GMINA ŚWIDNICA

ZP.271.6.2019(4)

Dot. postępowania o udzielenie zamówienia publicznego w trybie przetargu nieograniczonego nr ZP.271.6.2019 pn.: „Budowa świetlicy wiejskiej w Gogołowie”.

STOPY ST-1, ST-2, ŁAWY Ł-1, Ł-2, Ł-3

Ława Ł-2
46,72mb skala 1:20

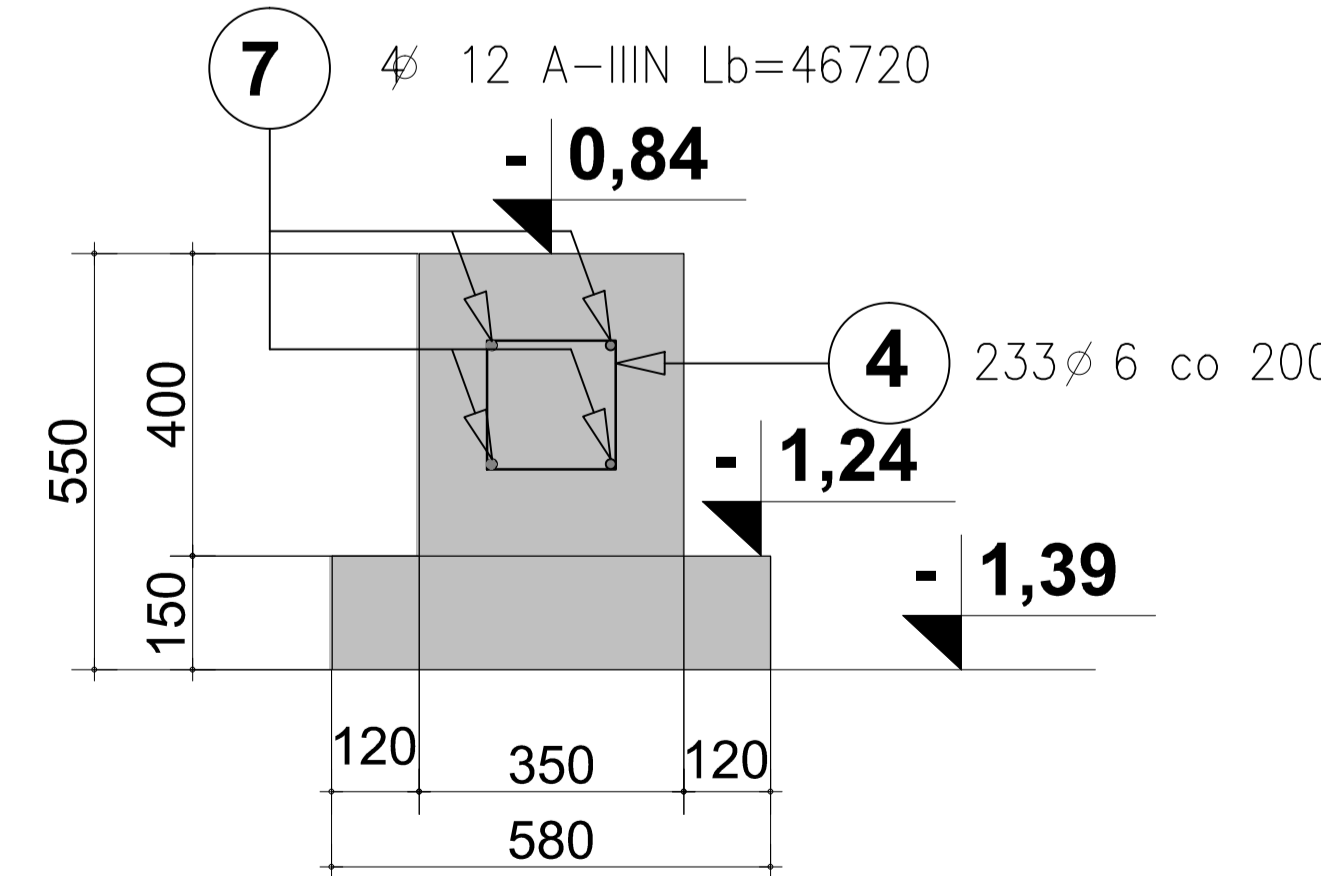
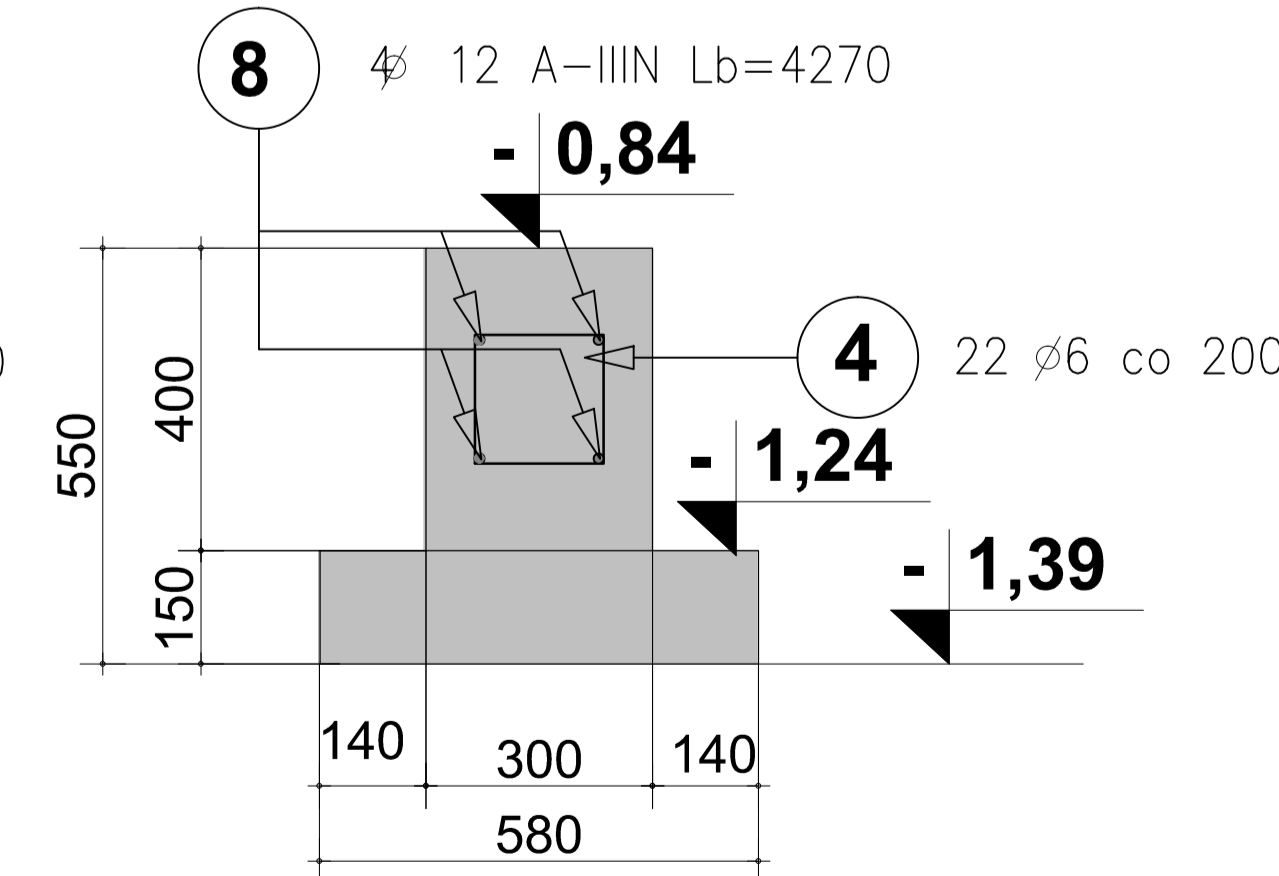
W zestawieniu stali na rys. KW – 02 jest rażący błąd. Policzono tylko po 4 szt. prętów nr 3 w stopach St-1 i po 5 szt. prętów nr 3 w stopach St-2. Tymczasem na rzucie stóp z góry widać 8 szt. prętów nr 3 w stopie St-1 i 10 szt. prętów nr 3 w stopie St-2. Ponadto widać dodatkowo po 2 pręty w każdej stopie (w przekroju słupa), które w ogóle nie są oznaczone. Prosimy o usunięcie tego błędu i korektę przedmiaru.

Załącznik do niniejszego pisma stanowi rysunek Kw-02 zawierający skorygowane rysunki stóp fundamentowych wraz z zestawieniem stali.

Kw-08a

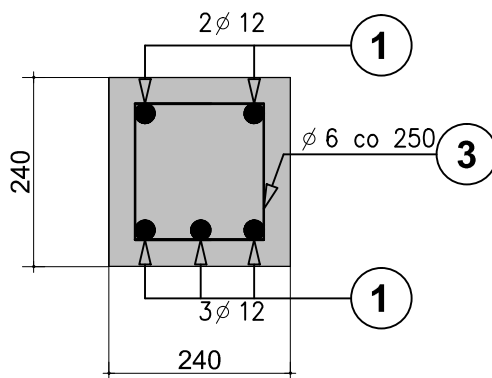
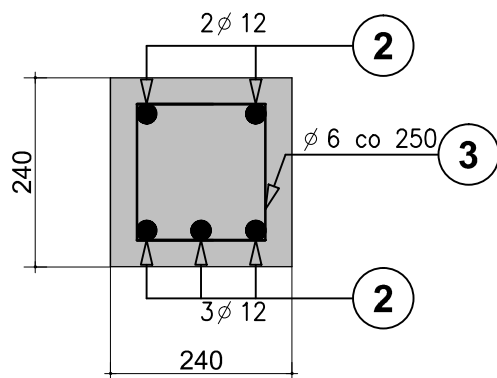
W załączonej dokumentacji projektowej brak rysunku zbrojenia oraz zestawienia zbrojenia nadproży żelbetowych P-6 i P-7. Prosimy o uzupełnienie dokumentacji.

Załącznik do niniejszego pisma stanowi rysunek Kw-08 zawierający rysunki zbrojenia oraz zestawienia zbrojenia nadproży żelbetowych P-6 i P-7.
